**Informe Consolidado de Solicitud de Aclaraciones, Rectificaciones y/o Ampliaciones
Complementario a la Declaración de Impacto Ambiental del Proyecto "Construcción Línea de
Transmisión 1x110 kV Bajos de Mena-Costanera"**

Nombre del Titular : Transmisora Eléctrica Cordillera SpA
Nombre del Representante Legal : Mauricio René Infante Esquerra
Dirección : 21 de mayo 0164

El presente Informe Consolidado de Solicitud de Aclaraciones, Rectificaciones o Ampliaciones a la Declaración de Impacto Ambiental del proyecto "Construcción Línea de Transmisión 1x110 kV Bajos de Mena-Costanera", contiene las observaciones generadas en virtud de la revisión de la Adenda.

Imagen 1: Diferentes franjas de seguridad informadas por el Titular.

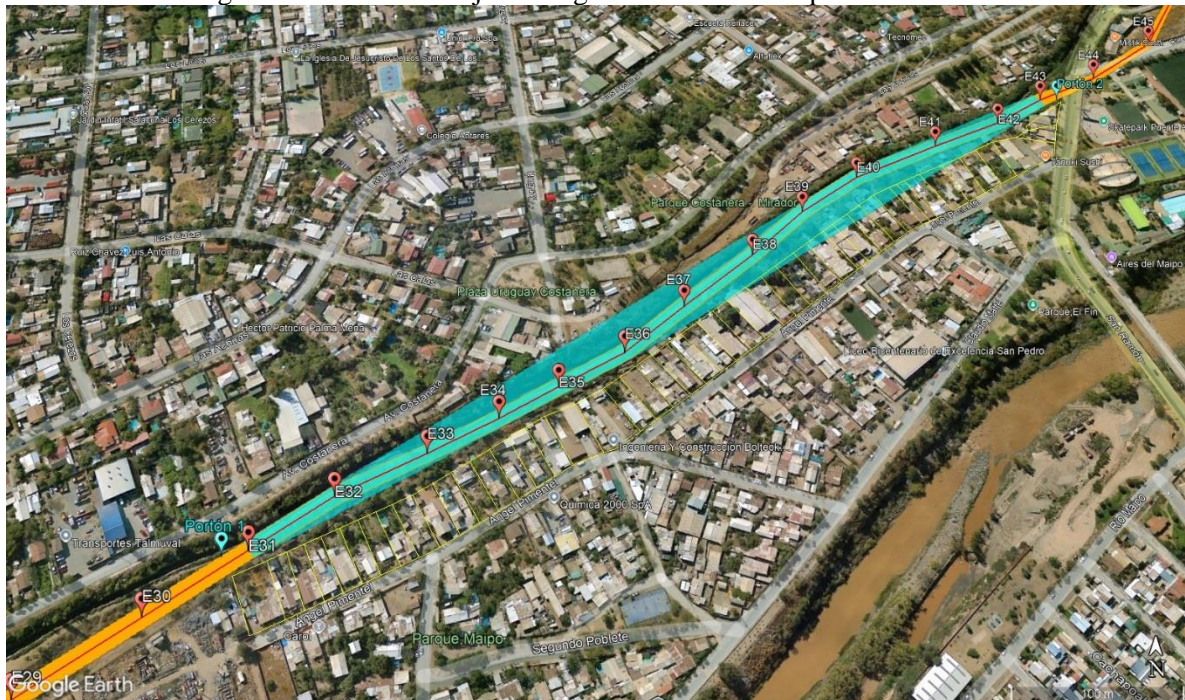
1.2 En la respuesta 1.9 de la Adenda, el titular señala que, “Se acoge la observación realizada por la autoridad. En el Anexo 1 de la presente Adenda se adjuntan los planos a escala en formato PDF de toda la extensión de la línea de alta tensión, donde se muestran las fajas de servidumbre, postes y catenarias y, además del KMZ correspondiente”. Al respecto, en el apéndice 1-5 del Anexo 1 de la Adenda se presenta una franja de seguridad de aproximadamente 12 metros de ancho (polígono color amarillo), mientras en el apéndice 1-6 del Anexo 1 de la Adenda, se muestra otra franja de seguridad de ancho variable (polígono color celeste), como se aprecia en la siguiente imagen:

En función de lo anteriormente expuesto, se solicita al titular aclarar las diferencias entre las franjas informadas, y detallar las fajas de servidumbre de la LAT. La respuesta debe ser autocontenida en la próxima Adenda Complementaria. Complementariamente, se hace presente al Titular lo indicado por la Ilustre Municipalidad de Puente Alto en su Of. ORD. N° 1063 de fecha 27 de agosto de 2025: “*Se informa franja de protección variable e inferior a lo establecido en Art. 8.4.3 letra b del PRMS. Deberá corregir*”.

Figura 10 Área de inundación Río Maipo y obras del Proyecto

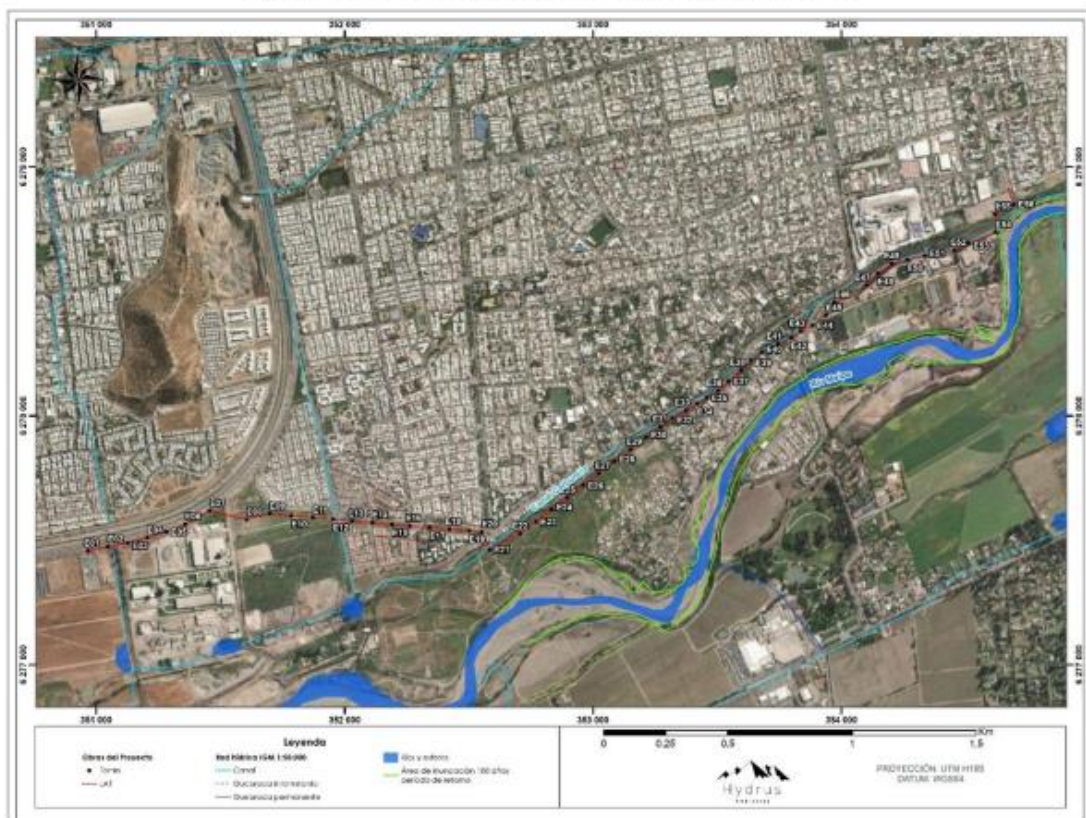
- d) En atención a las observaciones procedentes, se solicita rectificar la Figura 10, Área de inundación río Maipo y obras del Proyecto, de la Adenda.

4.1 En la respuesta 4.2 de la Adenda, el titular señala lo siguiente: *Se aclara a la autoridad que en el Apéndice B del Anexo 2-17 de la Declaración de Impacto Ambiental (DIA) se presenta el estudio de crecidas a 100 años de retorno del Río Maipo, donde se muestra el análisis hidrológico y la modelación hidráulica (archivos en formato PDF), en dicho estudio se confirma que las obras del Proyecto están localizadas fuera del área de inundación del río Maipo, tal como se muestra en la figura a continuación.*

Al respecto, se reitera al titular observación 4.2 letra c del ICSARA “Presentar un estudio de crecidas del cauce natural (Río Maipo) que se localiza próximo al trazado de la LTE, para un periodo de retorno de 100 años, que permita establecer si las obras correspondientes a las referidas Torres y Catenarias se encuentran fuera del área de influencia de dicho evento. Se solicita presentar la **Modelación en HEC-RAS o similar**, en el que se observe el área de inundación, velocidad y altura del flujo, además de la sección transversal del cauce en el trazado de la Línea” (énfasis agregado). Lo anterior se reitera en atención a que las condiciones de borde (aguas abajo) no han sido cubiertas mediante la modelación, incluyendo la totalidad del área en la que se proyectan las torres y que, además, no se consideraron particularidades tal como el estrechamiento al final de la modelación (zona sureste), lo que es esencial toda vez que se advierte que no incorporarlo disminuye la zona inundable. La modelación solicitada deberá

venir con una planilla Excel con el respaldo de los cálculos de hidrología, además, adjuntar los respaldos digitales de la modelación hidráulica, considerando todas las obras y singularidades existentes en el cauce analizado. Finalmente, se solicita justificar técnicamente los parámetros y condiciones de modelación adoptados.

4.2 En base a la observación anterior, y en caso de corresponder, se solicita rectificar la figura 10 de la Adenda, “Área de inundación río Maipo y obras del proyecto”.
